Zur übergeordneten Bedeutung der größten Alleeachse Dortmunds

PLATANENALLEE als historisches Erbe und stadtgesellschaftliche Verpflichtung

B1 Gartenstadt – Übersicht Planungen und Gutachten zu Schienenweg und Allee

Strecken-Bilanz:

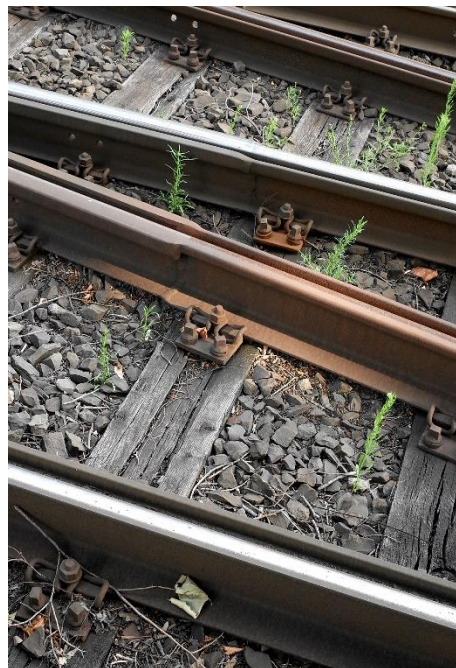
Erneuerungsbedürftiger Schienenweg ca. 580 m

Ergebnis: 620 m Gleis sollen allein für die Haltestellen besonders aufwendig neu gebaut werden. 580 m Gleisstrecke müssen durch eine weitere Baumaßnahme erneuert werden, ein Schutz der nahen Baumreihe sowie die bauliche Machbarkeit sind ungeklärt.

Was ist bei einer grundhaften Erneuerung des Schienenweges zwischen den Haltestellen **hinsichtlich der Bäume** zu berücksichtigen?

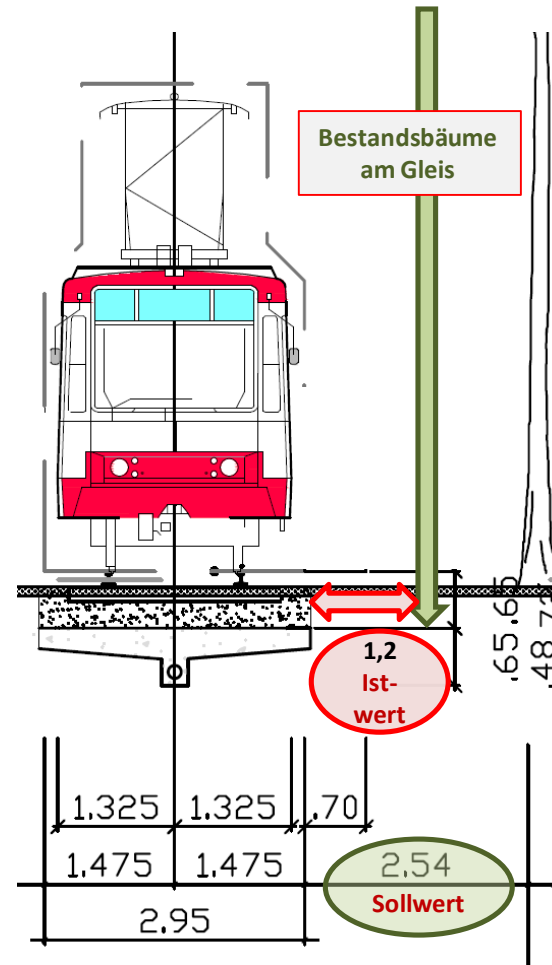
- die Linden sind in schlechtem Zustand, eine Neupflanzung von 95 Linden (44% des Bestandes) ist auch ohne Stadtbahnbau erforderlich
 - die Bestandsbäume der Südreihe stehen zu nahe an der Stadtbahntrasse (ca. 1,2 m zum Gleis-Unterbau)
 - die Altbäume werden bei Grunderneuerung der alten Gleisanlage in Mitleidenschaft gezogen
 - Nachpflanzungen würden den Mindestabstand von ca. 2,5m von der Trasse nicht einhalten
 - die Heterogenität in Abschnitten mit Lindenbäumen kann in absehbarer Zeit nicht aufgelöst werden, ein relativ einheitliches Bild dauert mind. 20-25 Jahre
- Daher erfolgte keine vorteilhafte Bewertung der „Vorzugsvariante“.

→ Auch Einzelbaum-Datenerhebung 2020 und die „Machbarkeitsstudie“ der Bau-Aufwendungen zeigen: bei der Gleis-Erneuerung lassen selbst umfängliche Schutzmaßnahmen keinen dauerhaften Baumerhalt der südlichen Baumreihe zu.

→ Baum-Begutachtung zur Gleis-Erneuerung sowie zu baulichen Maßnahmen („Machbarkeitsstudie“) fehlt - weil die Linden dann ohnehin fallen?

Schienenweg bleibt eingeklemmt

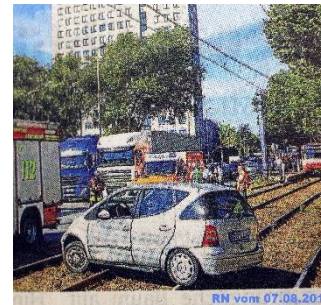
Wachsende Bäume schädigen Anlagen - Anlagen behindern Bäume

So wird es weitergehen

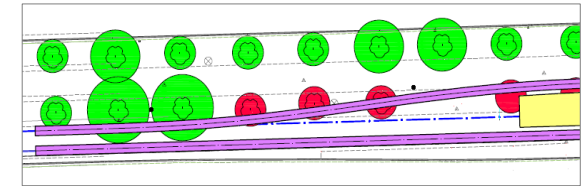
Acht neue Kurven ohne Not, verbleibende Baumreihen bilden keine Allee mehr

Fazit „Vorzugsvariante“: Bereits die alleinige Bearbeitung der Haltestellen bewirkt Infrastruktur-Verschlechterungen, Nutzer-Nachteile, Folgeprobleme, Mehrkosten sowie Verzicht auf Nachhaltigkeit.

Die Risiken der Gleiserneuerung zwischen den Haltestellen sind ungeklärt.

→ Besser integrale Planung anstelle aufwendigem, riskantem Infrastruktur-Flickwerk!

Skizze zur alternativen „Neuaufbau-Variante“

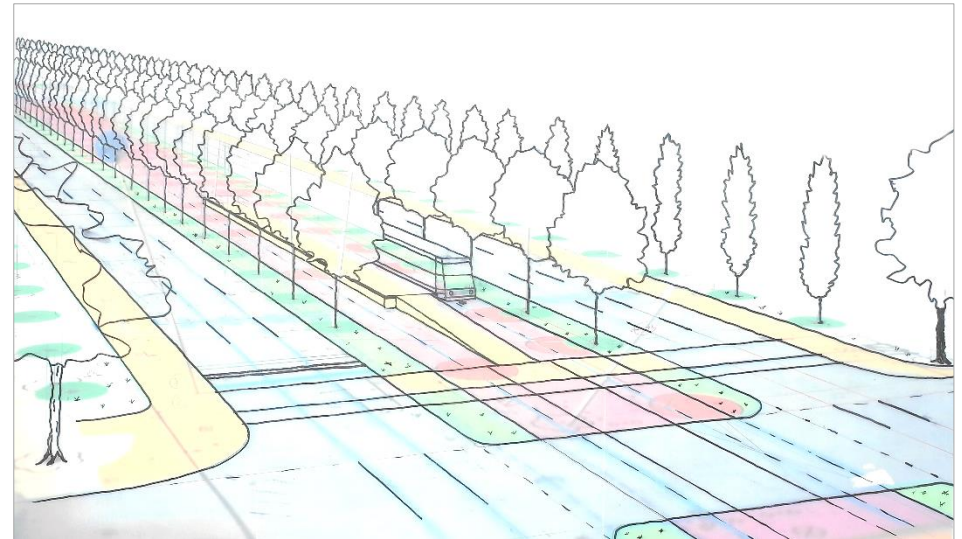
- Gerade Gleisführung statt Kurvenstrecken
- Abgesetzte Gleistrasse statt gegenseitige Beeinträchtigung von Anlagen und Bäumen
- Geschützter Schienenweg statt Unfallrisiken wegen Fahrbahn-Nähe
- Beste Verträglichkeit von Trasse und neuen Bäumen
- Verpflanzung gesunder Bäume
- Wirtschaftliche und störungsarme Realisierung eines Grünen Gleises
- Freies Baufeld statt Bauerschwernis und Unterhaltungsprobleme
- Zügige und rationelle Baumaßnahme aus einem Guss und ohne Provisorien
- Optimale Baulogistik für parallele Gewerke
- Schnelles Bauen, das allen Freude macht!
